GV – 092/2015

### **Referente: Pregão Eletrônico nº 09/2015-DICOA/DEALF/CBMDF**

A **Mitren Sistemas e Montagens Veiculares Ltda.**, pessoa jurídica de direito privado, inscrita no CNPJ sob nº 92.249.150/0001-51, como sede a Rua Dr. José Carlos Pereira, 260 – Santa Cruz do Sul – RS, na qualidade de tradicional fabricante de veículos de combate a incêndio, atuando no mercado a mais de 25 anos e pretendo participante do pregão supracitado, vem solicitar **esclarecimentos** a respeito dos seguintes itens constantes do Edital e seus anexos:

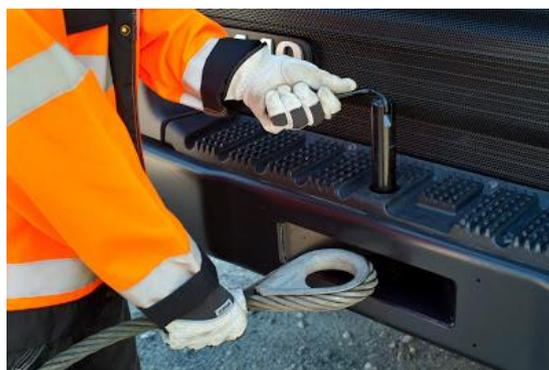
**- Do para-choque dianteiro e traseiro, descreve:**

“Uma estrutura de aço, destinada a reboque, deverão ser instaladas sob os para-choques dianteiros e traseiros.”

Quanto ao item acima, entendemos que o dispositivo original de ancoragem / tração do para-choque dianteiro (foto abaixo) atende as especificações. Para o para-choque traseiro deverá ser confeccionada uma estrutura de aço, destinada a reboque.

**Nosso entendimento esta correto ???**
